ZAŁĄCZNIKI PROJEKTU BUDOWLANEGO – Droga nr 6

Budowa drogi dojazdowej do gruntów rolnych i leśnych

**KOPIE DECYZJI, UZGODNIEŃ,
OPINII, POZWOLEŃ,
WARUNKÓW TECHNICZNYCH**

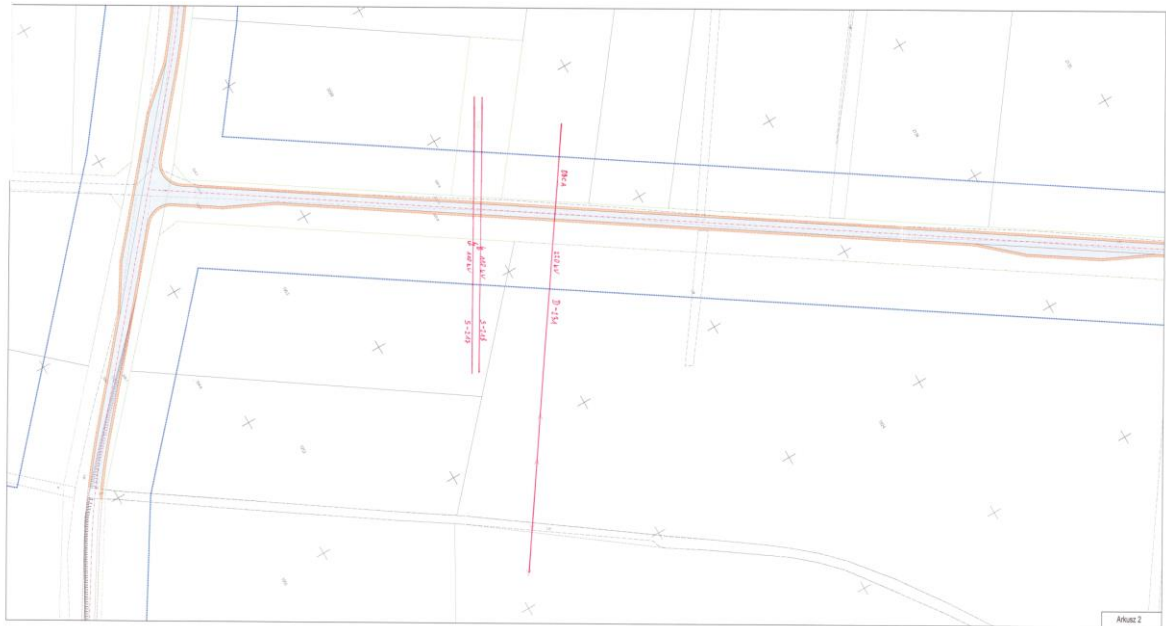
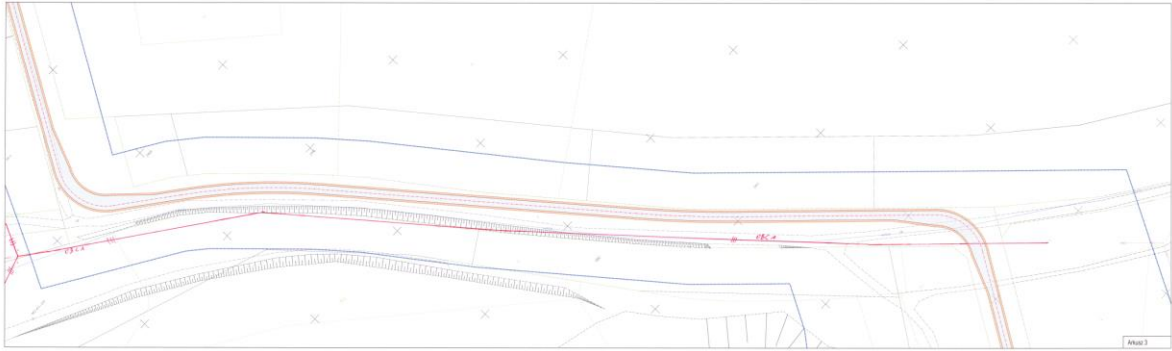
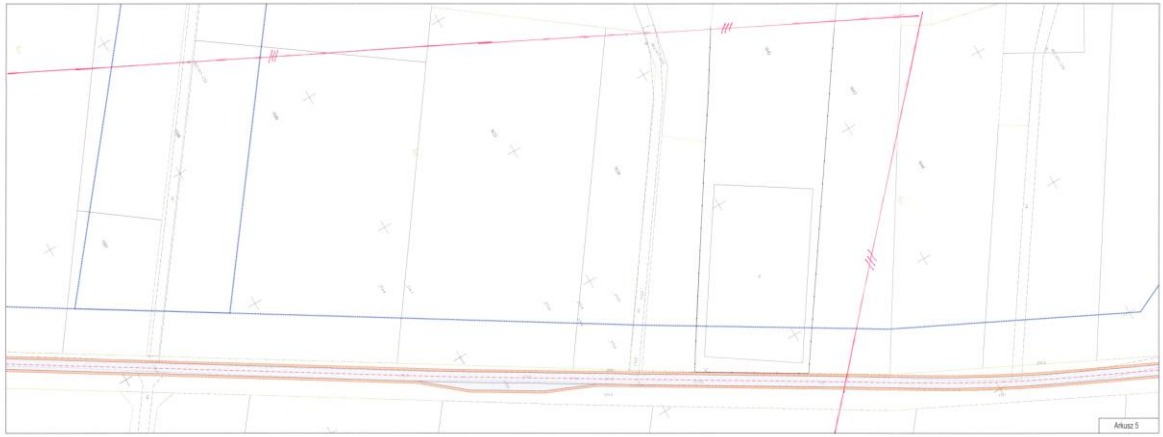
W niniejszym terenie wykonano przebieg

uzgodniony przez nasza własność (TAURON Dystrybucja S.A.)

określony

Linia napowietrzna zasilająca w terenie

Przebieg linii nawiązono orientacyjnie

Dotyczy drogi nr 6, rys. 2.1:

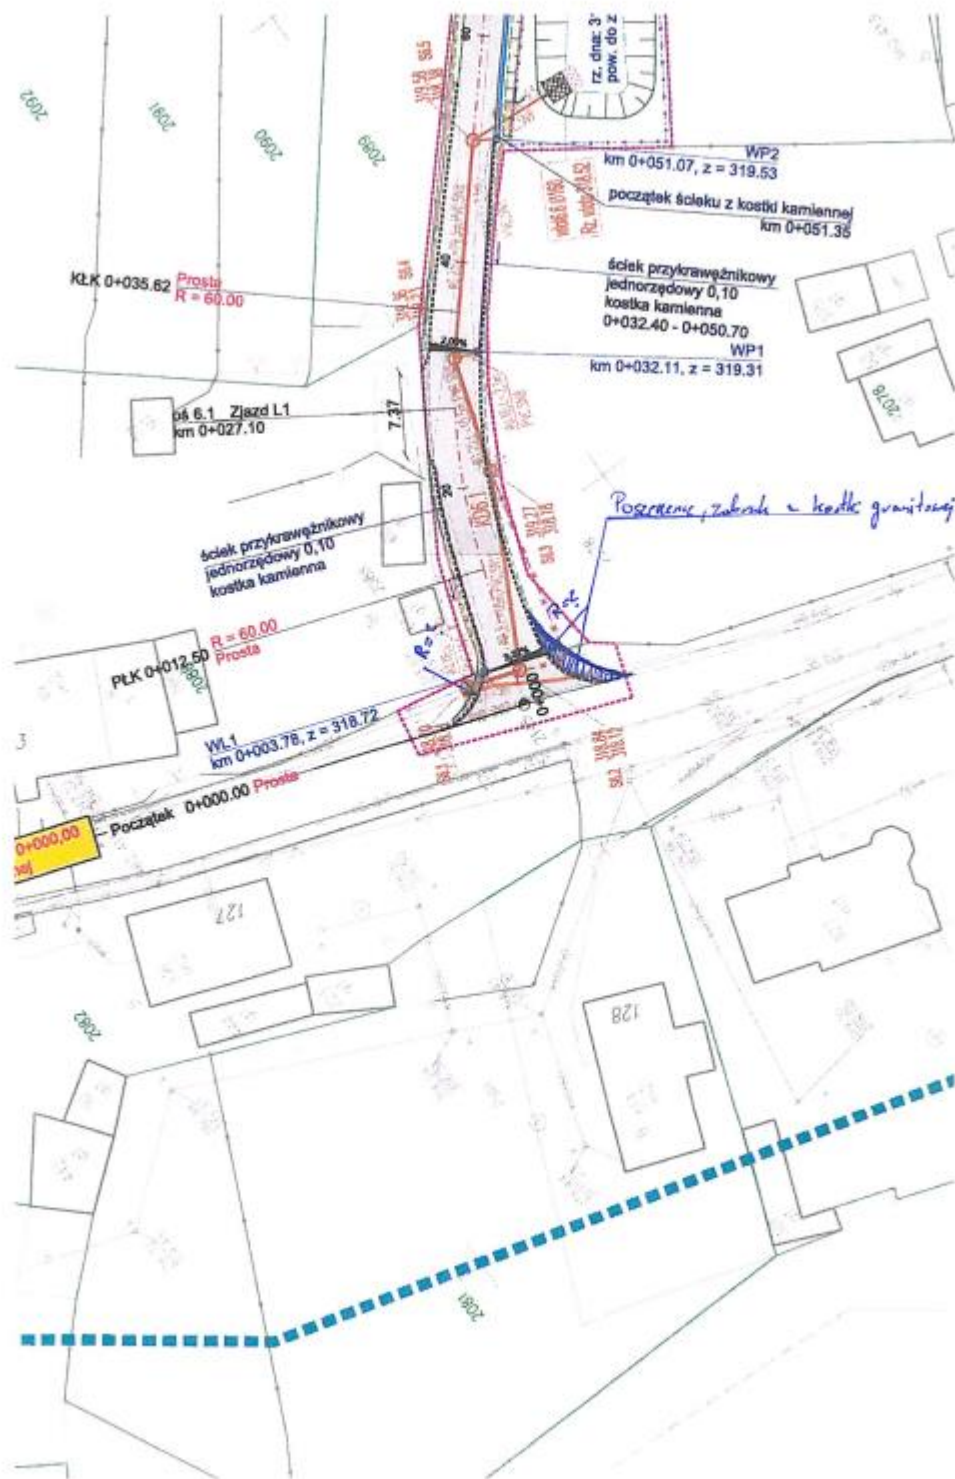
1. Rozważyć zaprojektowanie poszerzenia pobocza z kostki granitowej, a także uzupełnić na rysunku promienie łuków od strony drogi gminnej.
